▲ kit de mise à niveau / upgrade kit

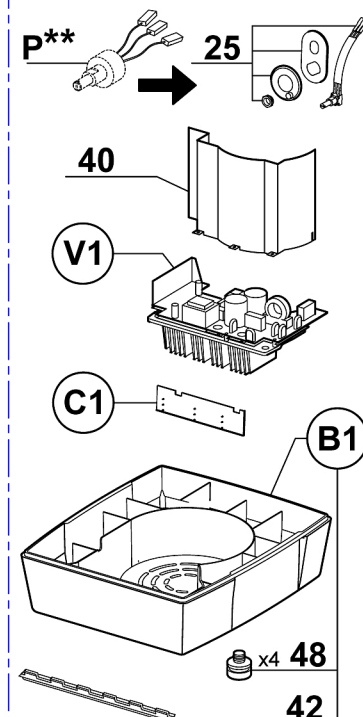
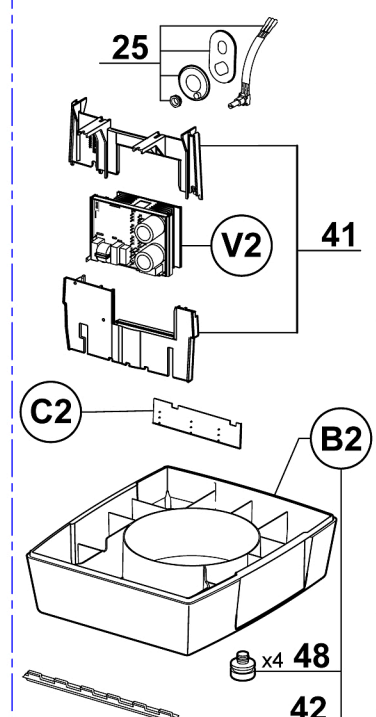
***** Ancien variateur
Old variator**

**Nouveau variateur
New variator**

*** L'ancien variateur n'est plus disponible, pour le remplacer commander le **kit de mise à niveau référence 39975**. Vous recevrez le nouveau variateur V2, le socle B2, la carte boutons C2, le support variateur 40, les vis et la notice. **ATTENTION :** Si votre appareil est équipé du potentiomètre P, alors commander en plus le nouveau potentiomètre 25.

*** The old variator is no longer available, to replace it, order the **upgrade kit part number 39975**. You will receive the new variator V2, the base B2, the controls board C2, the variator support 40, the screws and the technical instructions. **CAUTION :** If your machine is equipped with the potentiometer P, then order in addition the new potentiometer item 25.
